府民公募型安心・安全整備事業(市町協働型 **府民提案型**)

【山城南土木事務所】

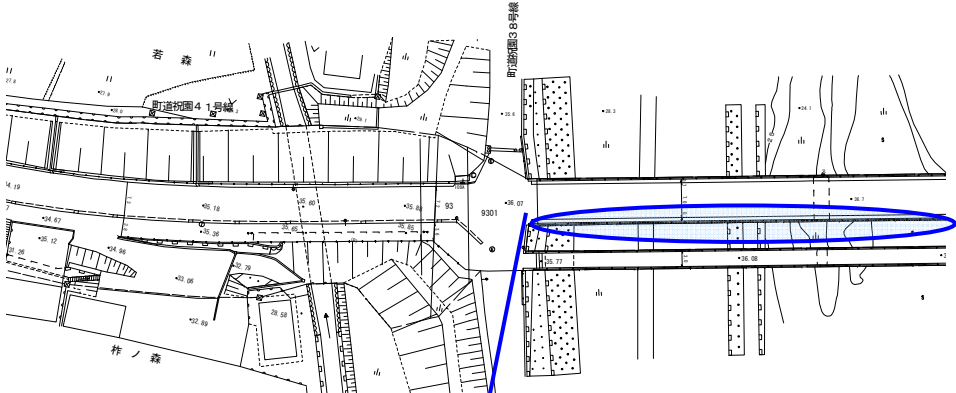
受付番号	151	所在地	相楽郡精華町大字祝園地内
路線・河川名等	主要地方道 枚方山城線	写 真 ・ 詳 細 図 等	
提案内容等	開橋高欄の取替(現高欄が縦格子のため見難いので、柵を横向きのタイプに変える。または、柵の柱と柱の間の縦格子の部分を透明のパネルに取り替える)		
技術審査の結果	橋梁用防護柵の改修を他事業で実施		
審査委員会意見等	技術審査のとおりとする。		
位 置 図

備考	地方道路交付金(交安)工事により、橋梁用防護柵(横棧)に平成24年度改良の予定である。 (透明パネルは構造上不可)
